RESOLUCION No. 924

"POR MEDIO DEL CUAL SE NIEGA UN PERMISO DE VERTIMIENTO DE AGUAS RESIDUALES DOMÉSTICAS PARA UN PREDIO DENOMINADO 1) CONDOMINIO FORESTAL LUSITANIA 1 ETAPA PARCELA 26 UBICADO EN LA VEREDA CRUCES DEL MUNICIPIO DE FILANDIA (Q) Y SE ADOPTAN OTRAS DISPOSICIONES"

"CONCEPTO TÉCNICO PARA TRÁMITE DE PERMISOS DE VERTIMIENTOS - CTPV- 068 - 2023

Imagen 1. Sistema de Tratamiento de Aguas Residuales Domésticas

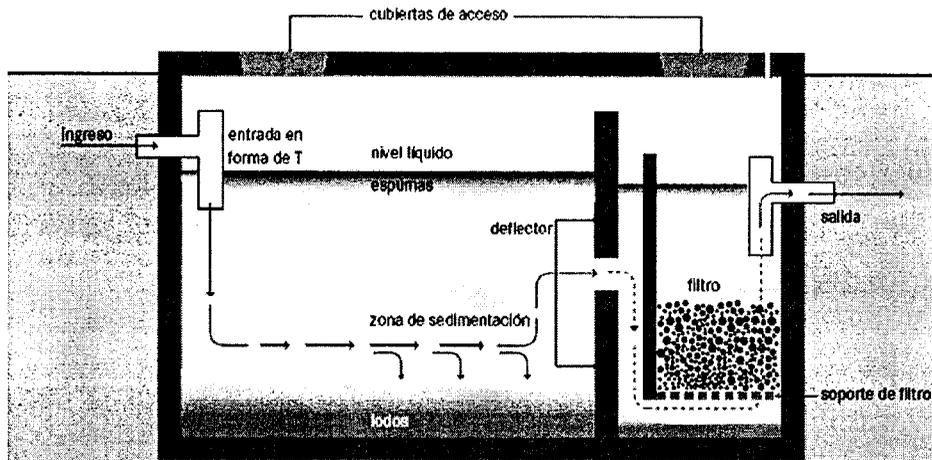
Según memorias las aguas residuales domésticas (ARD), generadas en el predio se conducen a un Sistema de Tratamiento de Aguas Residuales Domésticas (STARD) de tipo material compuesto por trampa de grasas, tanque séptico y filtro anaeróbico y como sistema de disposición final un campo de infiltración, con capacidad calculada para **15 personas permanentes según contribución de 130 L/Hab*día**.

Trampa de grasas: La trampa de grasas del está diseñada en mampostería, para el pre tratamiento de las aguas residuales provenientes de la cocina. Según las memorias de cálculo, las dimensiones son 0.6m de profundidad útil, 0.7m de ancho y 0.7m de largo, para un volumen útil de 0.39 m³.

Tanque séptico y Filtro Anaerobio de Flujo Ascendente FAFA: Según las memorias de cálculo se diseña un sistema de tratamiento integral convencional en mampostería con las siguientes dimensiones:

- 1) Tanque séptico: Profundidad útil: 1.8m, ancho: 1m largo compartimiento 1: 1.4m, largo compartimiento 2: 0.7m volumen: 3.6 litros.
- 2) Filtro anaeróbico: Profundidad útil: 1.8m, ancho: 1m largo:1.2m volumen: 2.16 litros

Disposición final del efluente: Como disposición final de las aguas residuales domésticas tratadas se opta por un campo de infiltración, el cual se diseñó de acuerdo a las condiciones y resultados obtenidos en el ensayo de percolación. La tasa de percolación obtenida a partir de los ensayos realizados en el sitio es de 6.9 min/2.5cm, de absorción media, para un tipo de suelo Arena fina. Se utiliza método de diseño "*Metodología de la EEPPMM*" obteniendo un área de absorción requerida de 16.2 m², para un valor de coeficiente de absorción k1 de 1.08, por tanto, Se diseña 1 campo de infiltración con dimensiones de 30 m de longitud y 0.6m de ancho.

- **El sistema de tratamiento de aguas residuales domesticas propuestos como solución individual de saneamiento, es acorde a los lineamientos establecidos en la Resolución 0330 de 2017** que adopta el Reglamento Técnico para el Sector de Agua potable y Saneamiento Básico RAS. lo anterior teniendo como base la capacidad de las unidades del STARD propuesto en el predio, para lo cual la contribución de aguas residuales debe ser generada hasta por 15 contribuyentes permanentes.

Imagen 2. Localización del predio.

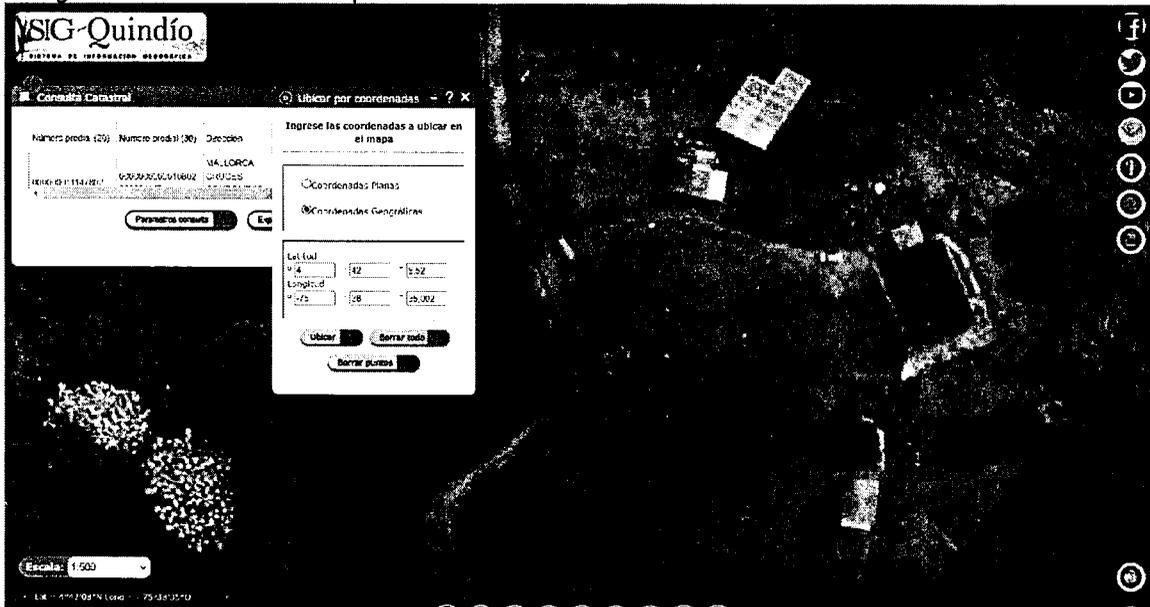
Según lo evidenciado en el SIG Quindío en el predio se observa que para la ubicación de la vivienda no se tienen cuerpos de agua cercanos.

Imagen 3. Distritos de Conservación.

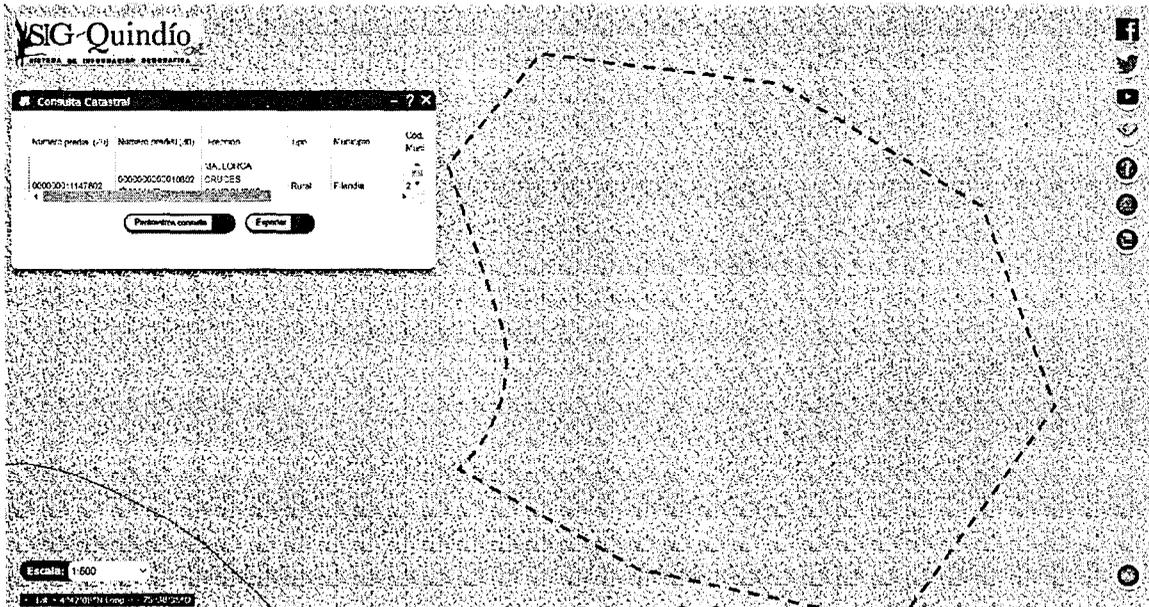
Según lo evidenciado en el SIG Quindío en el predio se observa DENTRO de Distrito de Conservación de Suelo Barbas Bremen.

Imagen 4. Capacidad de uso de suelo en la ubicación del predio.

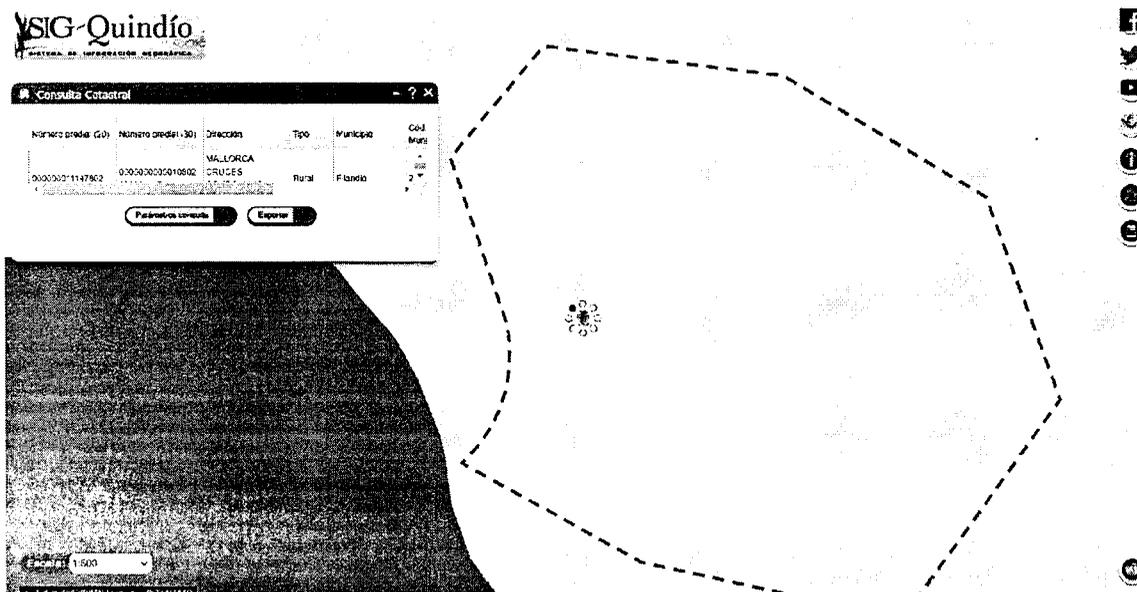
Según lo observado se evidencia que el predio se ubica sobre suelo con clase Agrologico clase 2.
